改善箇所説明図

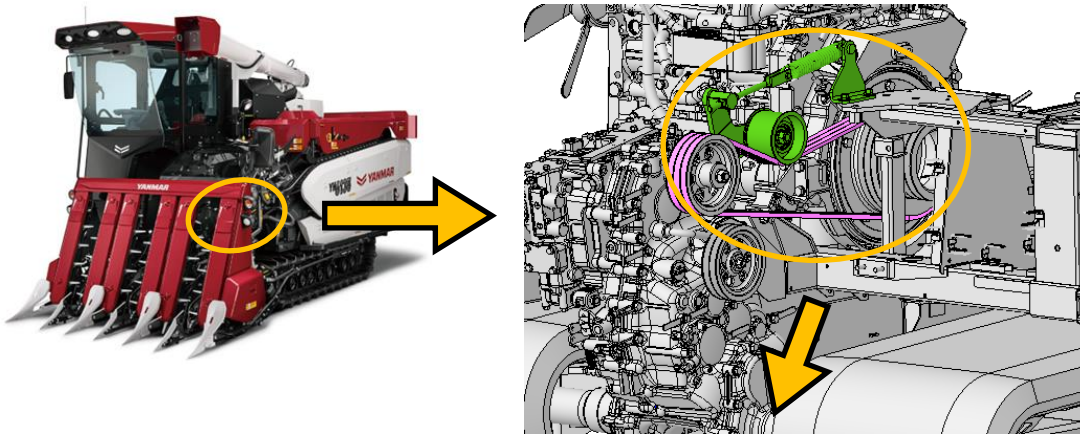
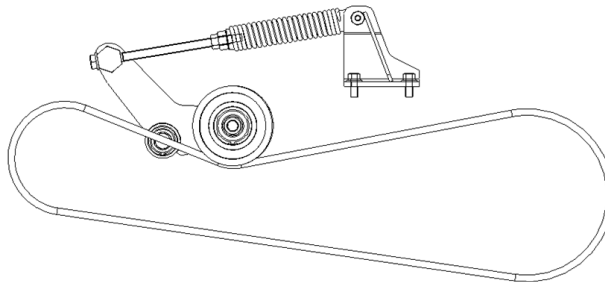
不具合発生箇所

不具合発生箇所

不具合発生箇所

刈取脱穀作業車の走行テンションにおいて、設計段階の評価が不十分な為、走行テンションバネ及び走行テンションアームボルトの強度が不足している。そのため、そのままの状態で使用を続けると、繰返し高応力がかかり、最悪の場合、当該部品が破損し、走行できなくなるおそれがある。

全車両、走行テンション関連部品を対策品に交換する。

は交換部品を示す。
